Sprawa: Remont instalacji hydrantowej – rozwinięcie nowej instalacji hydrantowej od pierwszego piętra do piętra piątego wraz z odcięciem starej istniejącej instalacji hydrantowej od źródła zasilania w budynku Krajowej Informacji Skarbowej w Bielsku-Białej przy ul. Warszawskiej 5

Znak pisma: 0110-KLL2.261.3.2025.3

Odpowiedź na pytania

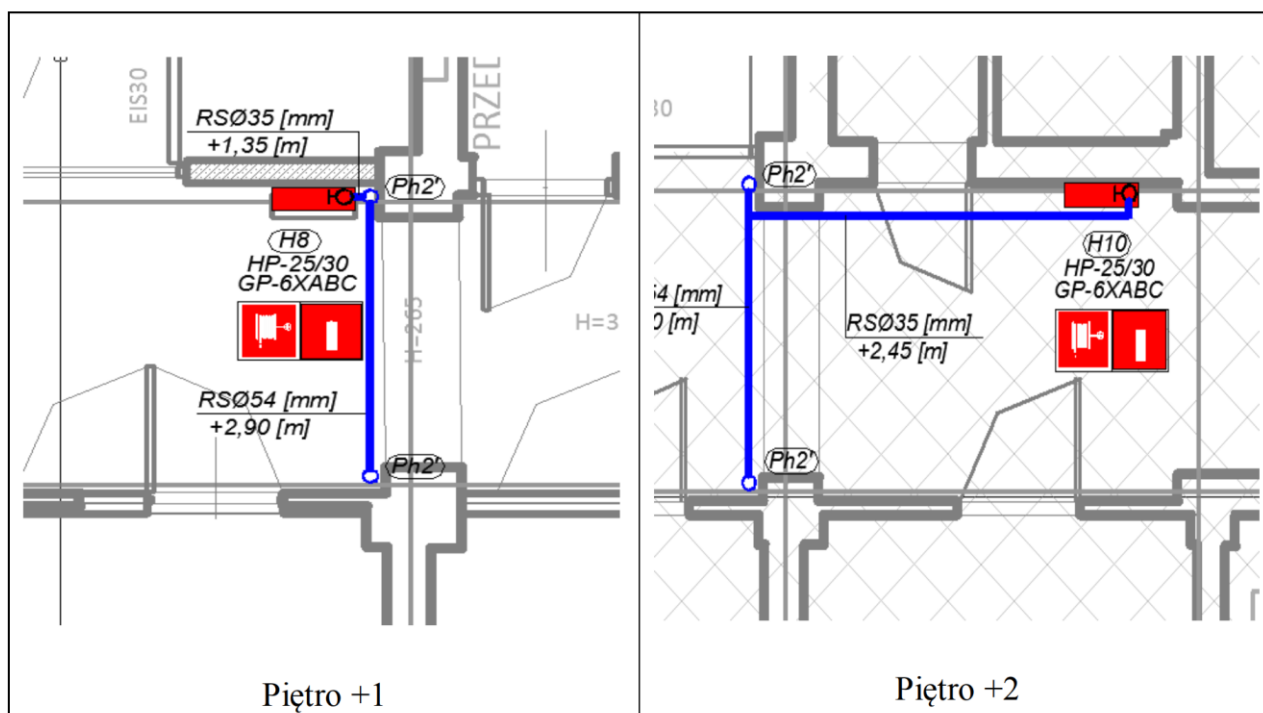
W dokumentacji projektowej na kondygnacji +2 instalacja rury hydrantowej fi 54 jest poprowadzona w sposób zlicowany ze szpaletą i słupem przy drzwiach p-poż. Instalacja w tym miejscu powoduje kolizję z instalacją włączników oświetlenia oraz zabiera światło przejścia dla drzwi ponieważ obejma z rura instalacji będzie odstawać od słupa około 15 cm. Prosimy o wyjaśnienie i poprowadzenie instalacji od strony czoła słupa z korytarza. W związku z tym należy doliczyć dodatkowy nakład z rur instalacyjnych na przesunięcie trasy rury fi 54 na kondygnacji +1 oraz nad stropem kondygnacji +2 na powrót do pierwotnego pionu.

Zamawiający informuje, że jednostka projektowa dokonała rewizji projektu i zaproponowała wykonanie trasy drugą stroną korytarza, zgodnie z poniższym rysunkiem:

Zamawiający informuje, że przedmiar robót został uzupełniony o dodatkowy zakres robót wynikających z wykonania trasy drugą stroną korytarza. Rewizja projektu została naniesiona odpowiednio na stronie 13 i 14 załącznika nr 4 do Zaproszenia do składania ofert – Projekt Wykonawczy z opisem technicznym (zmieniony).

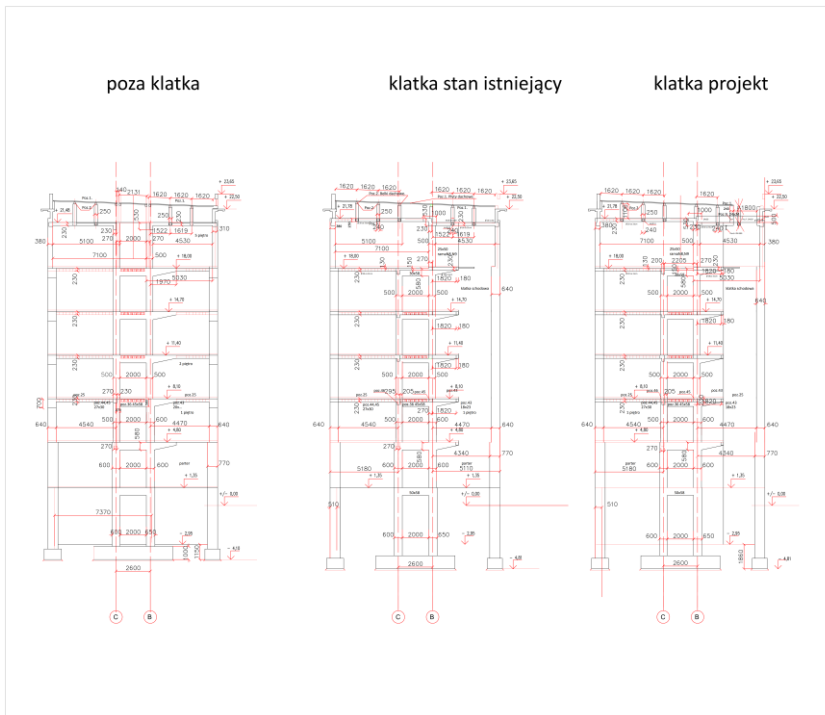
Jaka jest grubość stropu między piętrami?

Zamawiający informuje, że grubości stropu zostały uwidocznione na poniższym rysunku, który został dołączony jako kolejna strona załącznika nr 4 do zaproszenia do składania ofert – Projekt Wykonawczy z opisem technicznym.
